Odpowiedzi na pytania do postępowania

Dostawa 5 ambulansów sanitarnych w tym 3 ambulanse typ „B” i 2 ambulanse typ „C”

A - wysokość drzwi
B - wysokość przejścia

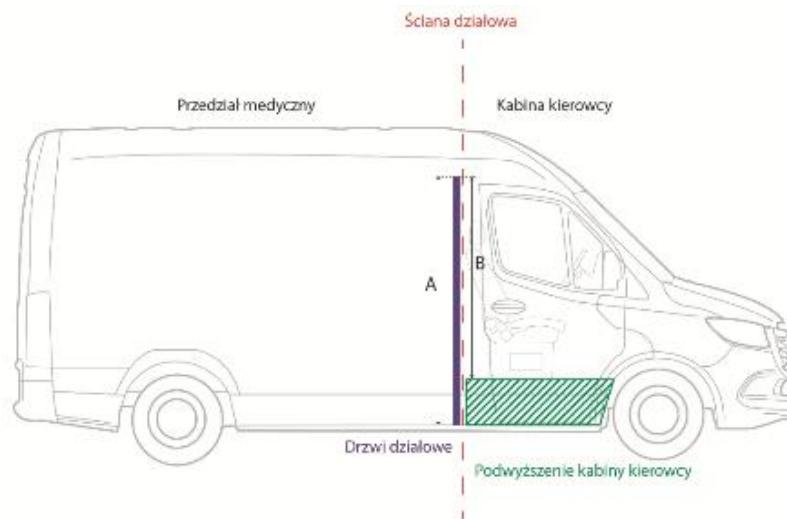
Dotyczy parametru punktowanego nr 8 (wysokość przejścia) – prosimy o potwierdzenie, że Zamawiający punktuje „wysokość przejścia pomiędzy kabiną kierowcy przedziałem pacjenta (wymiar B)” a nie „wysokość drzwi ” zamontowanych w przegrodzie pomiędzy ww. przedziałami (wymiar B).

Nieuczciwi Wykonawcy tj. chcący za wszelką cenę uzyskać dodatkowe punkty za oceniany przez Zamawiającego parametr funkcjonalny mogą zaoferować ambulans z przejściem pomiędzy kabiną kierowcy a przedziałem medycznym, gdzie wysokość drzwi przesuwanych będzie większa niż rzeczywiste przejście. W związku z powyższym prosimy o jednoznaczne potwierdzenie czy Zamawiający będzie punktował wysokość „przejścia” czy też wysokość „drzwi”. Poniższy rysunek przedstawia różnicę pomiędzy wysokością przejścia w wysokością drzwi.

Odpowiedź: Chodzi o rzeczywistą wysokość otworu do przejścia, a nie wysokość drzwi. TAK – Zamawiający punktuje wysokość przejścia (otworu drzwi) a nie wysokość drzwi.
